BEELDKWALITEITPLAN LOCATIE 'DIKKE BOOM' | OUDERKERK A/D IJSSEL

Voorstel tot vaststelling van het beeldkwaliteitsplan Dikke Boom als onderdeel van de welstandsnota.

Onderwerp Beeldkwaliteitsplan Dikke Boom

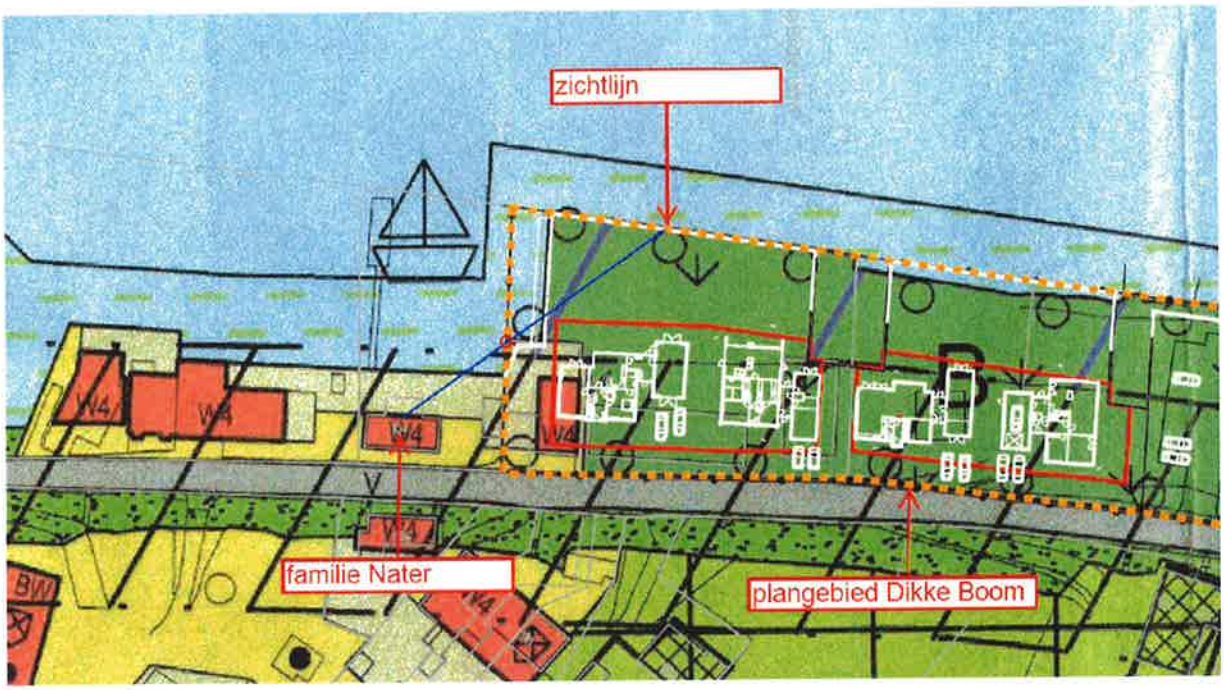
1. Verhoging van de bestaande damwanden leidt tot minder uitzicht en slechtere beeldkwaliteit.
2. Voorgestelde haven aan de zuidwestzijde ligt op gronden van familie Nater en de ruimte binnen het plangebied is te klein om de haven te realiseren. Gevraagd is om oeverbeplanting om de damwanden te verzachten.
3. De hoogte van het maaiveld en het vloerpeil.
4. Aan Agel Adviseurs is gevraagd om de nieuwe woningen en bouwvlak te projecteren op het geldende bestemmingsplan.

1. De bestaande damwand van 3m+ NAP wordt niet verhoogd en blijft even hoog. Het peil van het omliggend terras en paden van de dichtstbij gelegen woning bedraagt 3,9m + NAP. Vanuit de damwand en de zijdelingse perceelsgrens met de heer Nater wordt middels een flauw talud (profiel 1:2) het voorgaande hoogteverschil opgevangen. Zie dwarsprofiel 1 voor de betreffende doorsnede

2. Uit de kadastrale begrenzing blijkt dat de bestaande strook water binnen het plangebied van de Dikke Boom een breedte heeft aan de rivierzijde van 6,33 meter en op het smalste punt 5,88 meter. Deze maat is voldoende om een ligplaats te realiseren. Oeverbeplanting richting de zijde van de heer Nater wordt niet vereist, omdat dit ten koste gaat van de ligplaats.

3. Het vloerpeil van de nieuwe woningen wordt met een 0,5 meter verlaagd naar 4,30m +NAP. Hiermee ligt het vloerpeil 0,30 meter boven het straatpeil. Deze hoogte is nodig om wateroverlast te voorkomen. Vanwege het profiel van de dijk waarin geen woning mag komen te liggen, dient de voorgevel van de woning 1 meter verder naar achteren te liggen om deze verlaging mogelijk te maken.
